# COMUNE DI LEDRO

## PIANO REGOLATORE GENERALE VARIANTE 2018

### RELAZIONE INTEGRATIVA

Elaborato contenente rettifiche su prescrizione della Giunta Provinciale per la approvazione.

*Schema volumetrico attuale e di progetto*

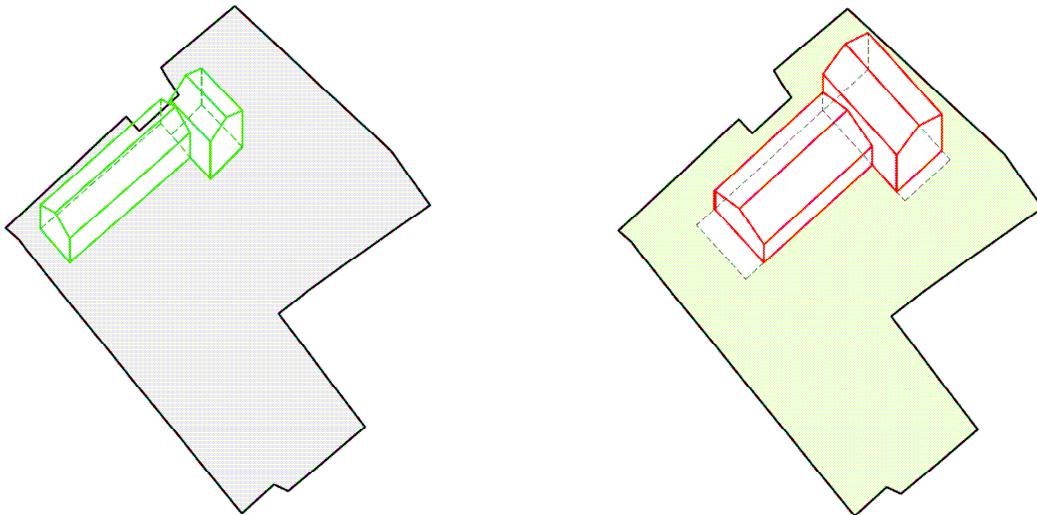
Le tavole di PRG indicano il limite di edificazione della nuova struttura che riprende la forma originaria mantenendo le corrette distanze dai confini. Il sedime massimo indicato è pari a 500 mq ca. sufficienti a contenere una parte di 350 mq. con altezza di un piano (1.320 mc. ca.) ed ulteriori 130 mq. con altezza 2 piani. (800 mc. ca. )

L'area pertinenziale dell'edificio è costituita oggi da un piazzale sterrato per il quale si prevede la destinazione pertinenziale prescrivendo il mantenimento di una porzione a verde alberato minima del 20 %.

La struttura complessiva, anche fosse realizzata su di un unico livello, potrebbe occupare al massimo 550 mq pari al 20 % della intera superficie fondiaria, mantenendosi quindi all'interno del limite massimo del 30% di copertura massima.

Le norme vengono integrate la definizione delle funzioni ammesse, dei limiti di copertura, e con le prescrizioni dettate dal servizio bacini montani.
